RAPPORT D'EXPERTISE CONSULTATION

LIEU DE L'EXPERTISE : rue des Jardins
32120 SOLOMIAC

CONCERNE : malfaçons sur menuiseries

N. REF. : 041023/01

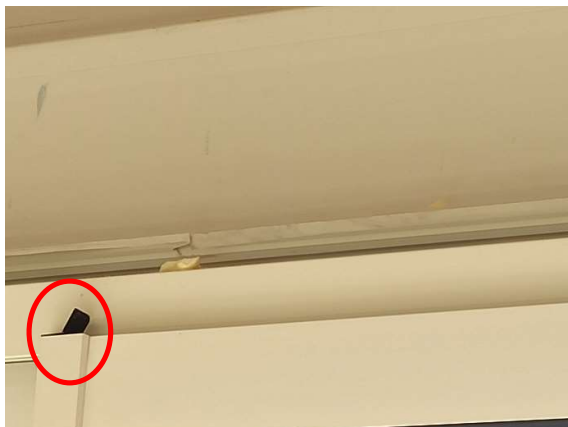
Suivant des photos suivantes, prises par le propriétaire lors de la mise en place des menuiseries, je constate des écarts entre les traverses et les montants.

Lors de mon expertise, je ne constate plus ces défauts.
L'entreprise est intervenue afin de faire des reprises.
